Meie 01.04.2026 nr 7.2-2/26/12740-4

Peetri alevikus Järveääre tee 1a kinnistu ja lähiala detailplaneeringu kooskõlastamata jätmine

Olete taotlenud Transpordiametilt kooskõlastust Harju maakonnas Rae vallas Peetri alevikus Järveääre tee 1a ja lähiala detailplaneeringule (katastritunnus 65301:001:0286, edaspidi *planeering*).

Joonis 1. Väljavõtte Rae valla põhjapiirkonna üldplaneeringust

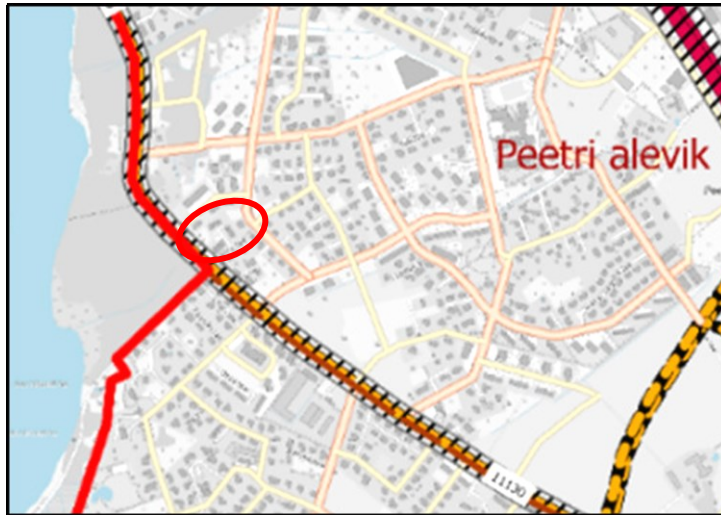
1. Rae valla põhjapiirkonna üldplaneeringu (kehtestatud Rae Vallavolikogu 15.10.2024 otsusega nr 134) seletuskirja p 9.2. *Sõiduteed ja klassifikatsioon* on selgitatud, et tee kaitsevööndi ulatust laiendatakse Peetri ja Assaku alevikus riigitee nr 11330 Vana Tartu mnt km 0,585–7,007 teekaitsevööndi laiust 30 m (vt *joonis 1*).

Vastavalt EhS § 71 lg 3 on tänava kaitsevööndi laius on äärmise sõiduraja välimisest servast kuni 10 meetrit. Kaitsevööndit võib laiendada kuni 50 meetrini, kui see on ette nähtud üld- või detailplaneeringus.

Palume korrigeerida planeeringu seletuskirja ja jooniseid ning tuua välja üldplaneeringus määratud kaitsevööndi ulatus. Kavandatud hoonestus tuleb paigutada väljapoole teekaitsevööndit (vt kirja p 3, 4).

Joonis 2. Väljavõtte planeeringu tehnovõrkude joonisest

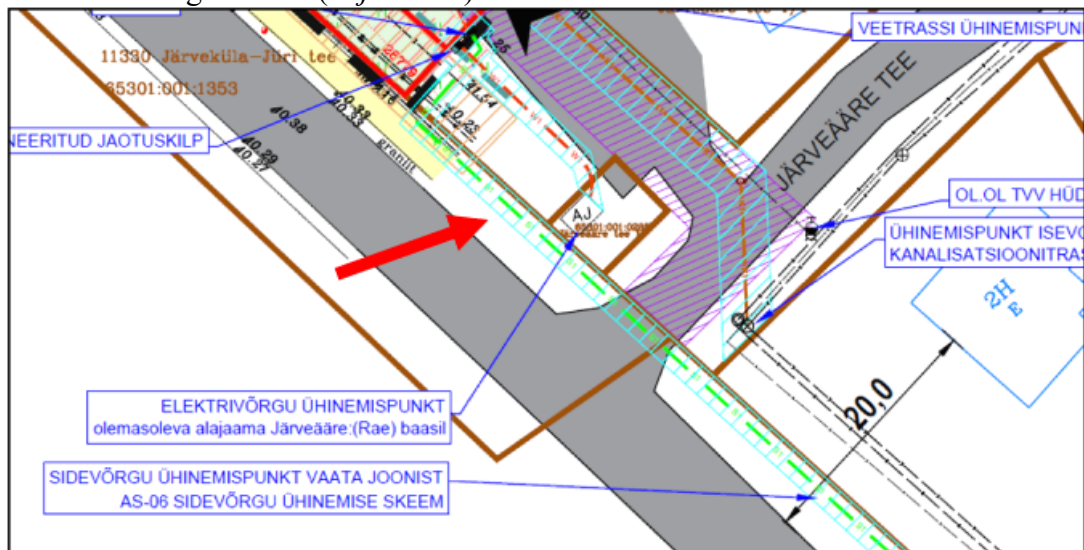
- Oleme kirja p 8 esitanud nõude näidata joonistel planeeringualal paiknevad olemasolevad ja kavandatavad tehnovõrgud ning muu taristu. Planeeringuga kavandatud riigitee alusele maale sidevõrgu kaabel (vt joonis 2).

EhS § 92 lg 1 alusel on tee rajatis, mis on ette nähtud inimeste, sõidukite või loomade liikumiseks või liiklemiseks. Tee osaks loetakse tunnel, sild, viadukt ja muud liiklemiseks kasutatavad ning tee toimimiseks vajalikud rajatised. Arvestades, et planeeringuga kavandatud tehnovõrk ei ole eelpool nimetatud rajatis, mis on vajalik tee toimimiseks ning riigitee alune maa on peaaegu täielikult riigitee rajatistega kaetud, ei näe Transpordiamet võimalust tehnovõrgu rajamiseks piki riigiteed riigitee alusele maale.

Palume nimetatud tehnovõrgule leida uus asukoht (nt teisele poole riigiteed haljasalale).
